PAR COURRIEL

Grille d'inspection d'un puits fermé temporairement ou d'un puits d'observation

Grille d'inspection avant travaux des puits visés par la LMF

Photo 3 : Migration de gaz autour de la tête de puits, concentration de méthane en surface de 22% gaz.

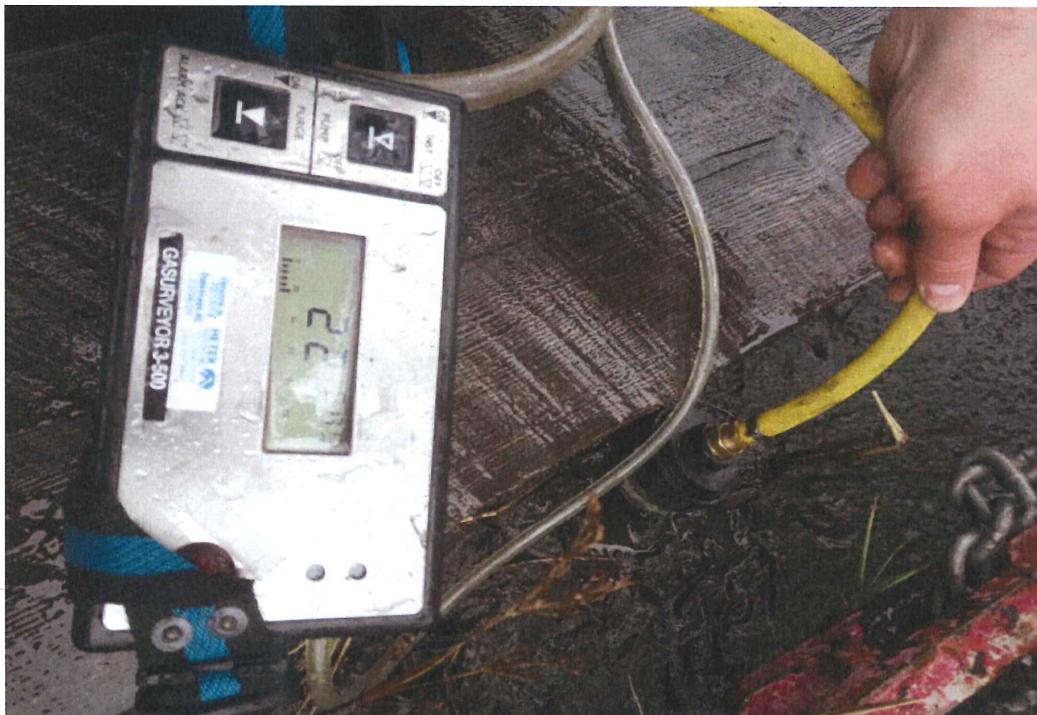
4.8	0,5 mètre 25 % gaz			Bouillonnement dans l'eau immédiatement autour de la tête de puits	x
4.9	0,5 mètre 16 % gaz			* La présence d'au moins 3 couches de madriers de bois empêche le forage du trou pour le test de migration à 4 mètres, les mesures ont été prises en surface

Photo 4 : Migration de gaz autour de la tête de puits, concentration de méthane en surface de 79% lie.

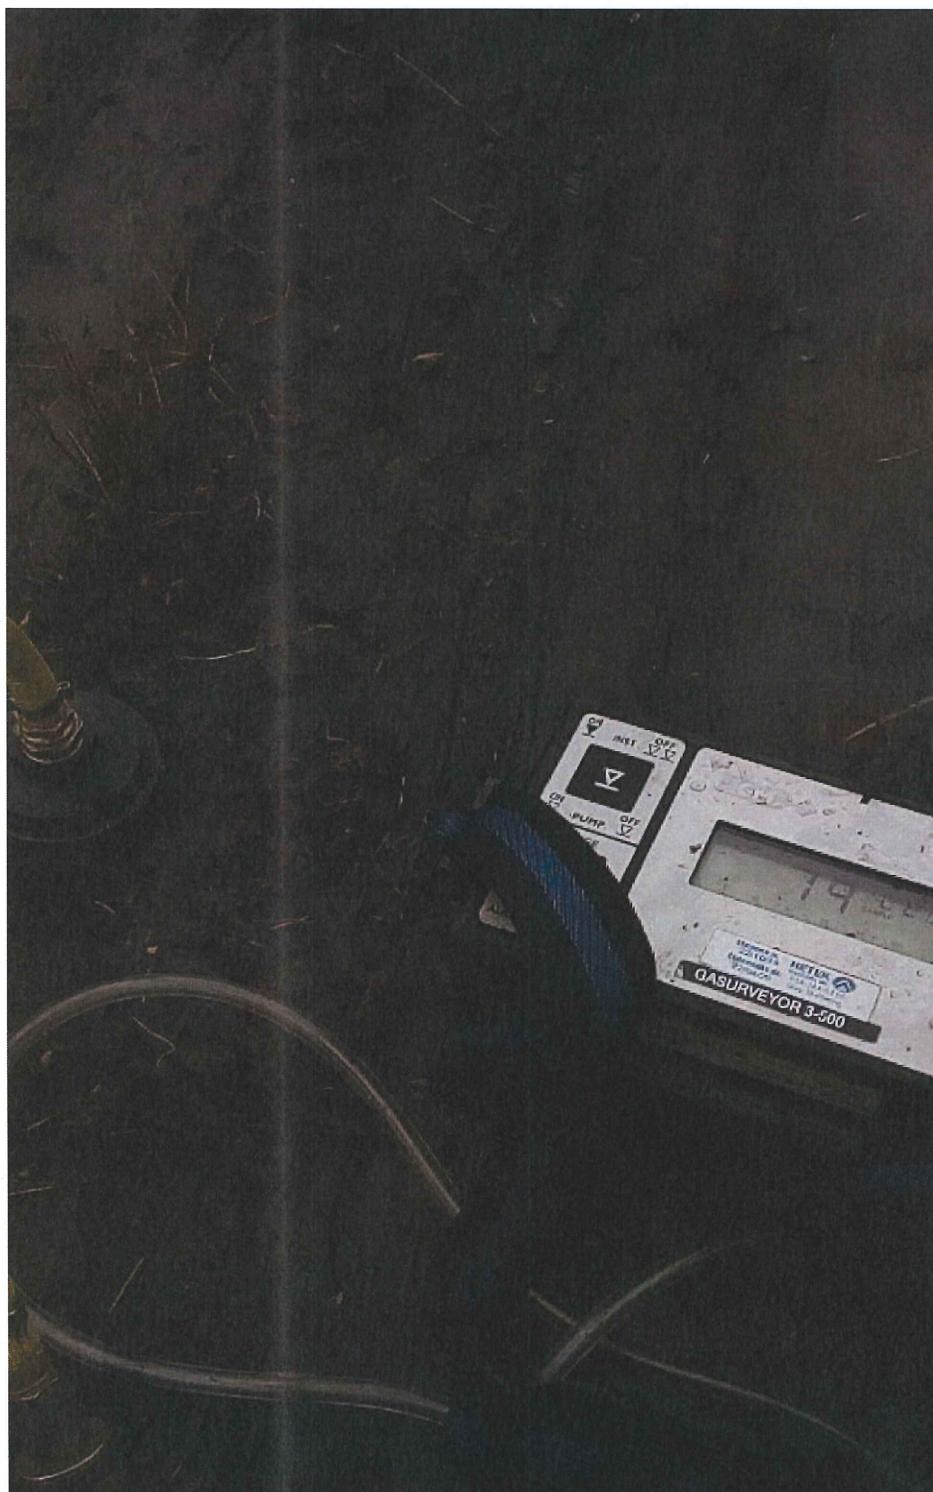
4.10	4 mètres, arrière gauche 0*			6 mètres : 79 lie, 8 mètres : 5 lie, 10 mètres : 0 lie	
4.11	4 mètres, avant gauche 0			6 mètres : 5.1 lie, 8 mètres : 0 lie

Photo 6 : Matériel divers empilés le long de la clôture du puits en limitant l'accès.

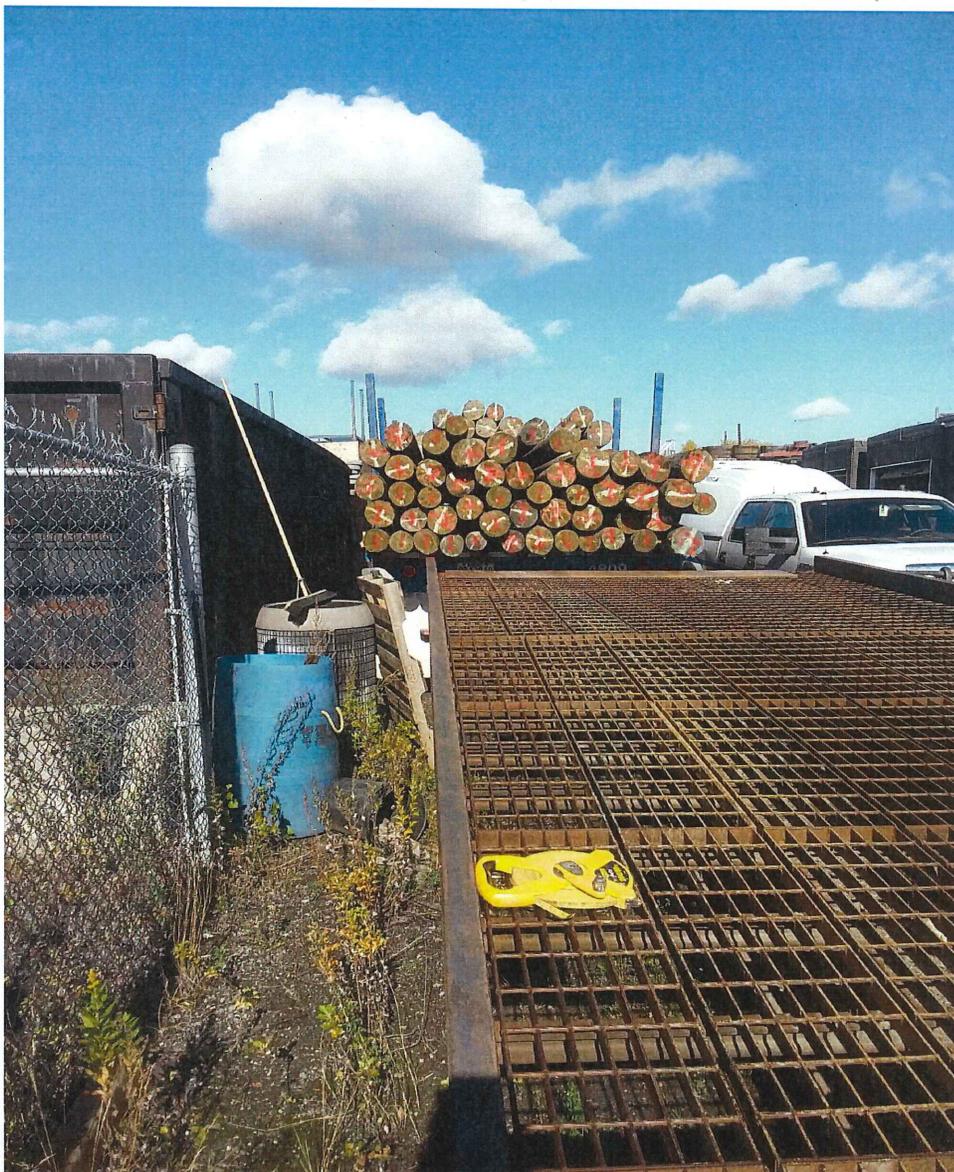
Photo 5 : Matériel divers empilés le long de la clôture du puits en limitant l'accès.
